**ASUNTO: ALEGACIONES PROPUESTA DE PROYECTO DE PLAN  
HIDROLÓGICO 2022-2027.  
CICLO 2022-2027**

**A LA CONFEDERACIÓN HIDROGRÁFICA DEL SEGURA**

Figura 3-13. Plano de calados para la Rambla de El Albuñón y la Rambla de Miranda. SNCZI

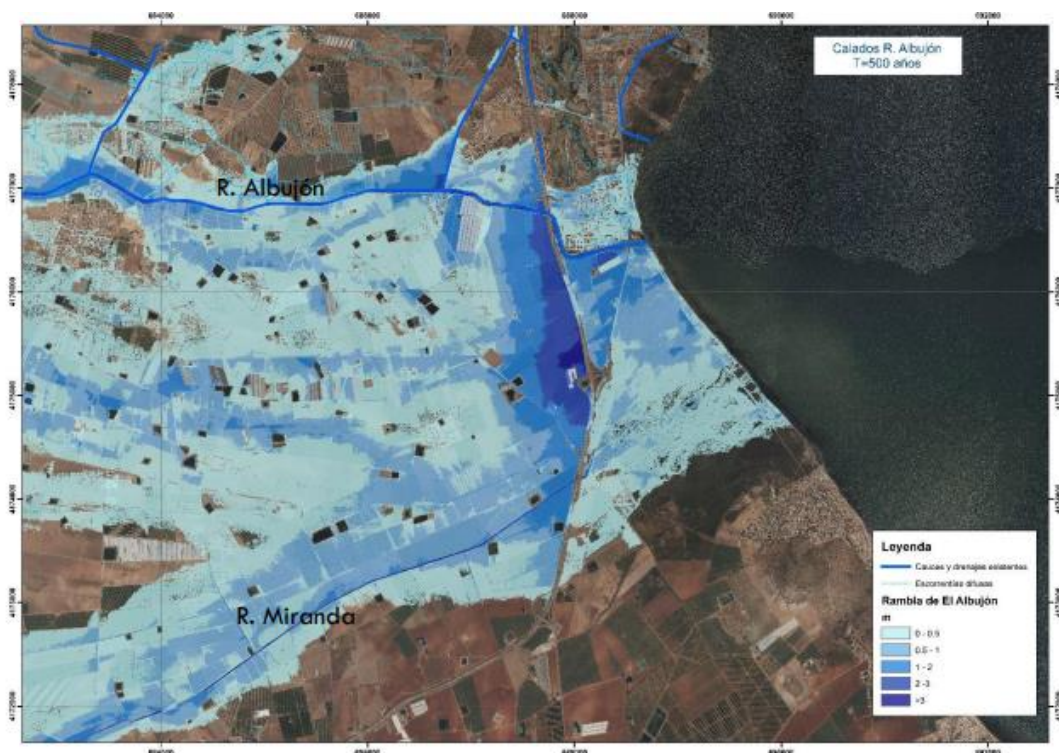
Como puede verse en la imagen anterior, se observa claramente el efecto de retención que genera el talud de la autopista AP7 sobre el flujo desbordado de la Rambla de El Albuñón y la Rambla de Miranda (más al sur). Este efecto de almacenamiento en la zona donde desagua el D7 alcanza calados superiores a los 2 m para el periodo de retorno de 500 años.
